Pievox Information

Korrektur eines Designfehlers in den Revox A50 und A78 Verstärkern

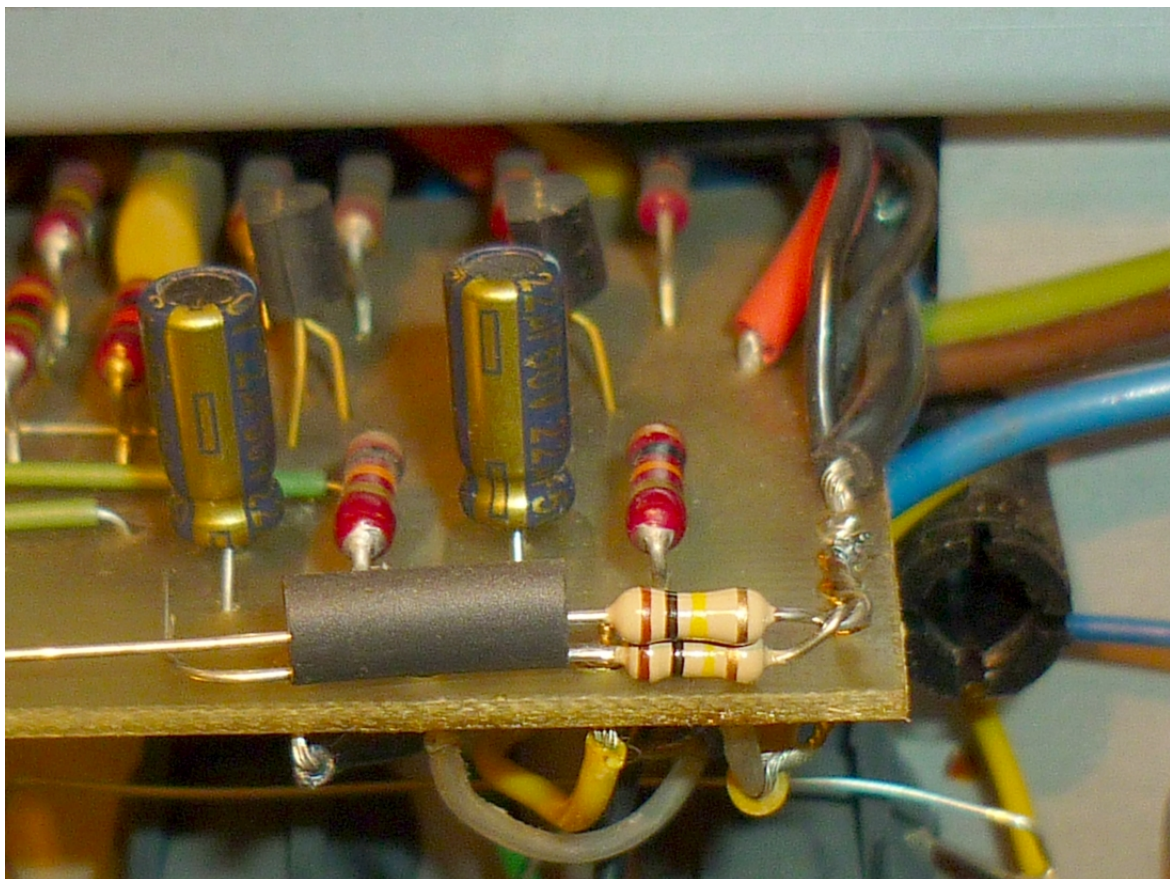
Wenn an den bereits eingeschalteten A50 / A78 Verstärkern

an der rückseitigen Tape -out Buchse (Cinch) oder an der Frontplatte (Stereoklinke) nachträglich ein Bandgerät etc. angeschlossen wird, erhält man in dem angeschlossenen Gerät zunächst einen DC- Impuls von ca .6V, bis der Elko 25uF / 22uF geladen ist.

Das ist für manche Geräte nicht recht zuträglich.

Mit den vorgeschlagenen Ladewiderständen ist nach ca. 10 Sekunden der DC Anteil auf ein paar mV abgebaut, so daß ein geräuschfreies Anstecken möglich ist.

Der Einbau der Widerstände hat keine weiteren Auswirkungen.

Man könnte die Widerstände auch an den Tape-out Buchsen Cinch oder der Stereo klinke anlöten, hat dann aber einen leichten Audio- Spannungsverlust von 1dB.

Einbauplatz der Widerstände auf der Tastenplatine ganz rechts

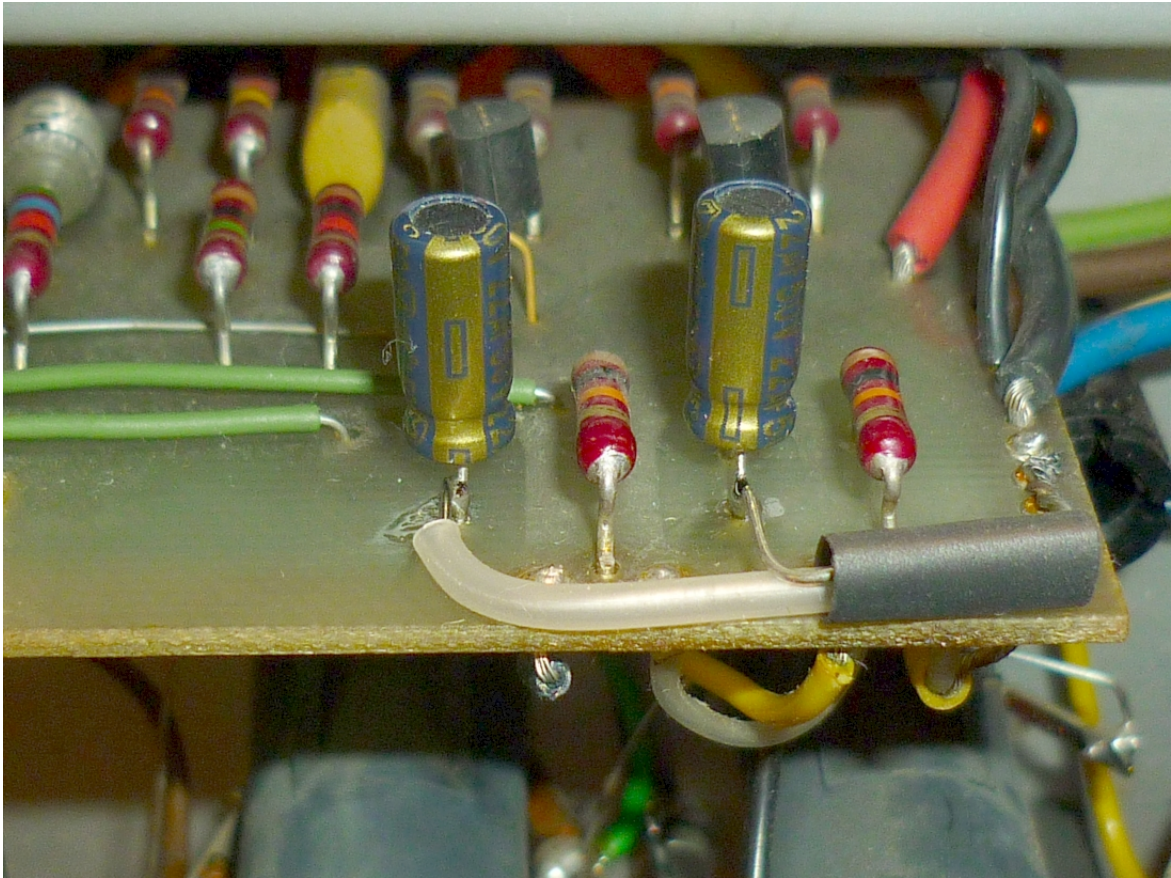
Und hier angelötet an den Kondensator -Minus-Pins
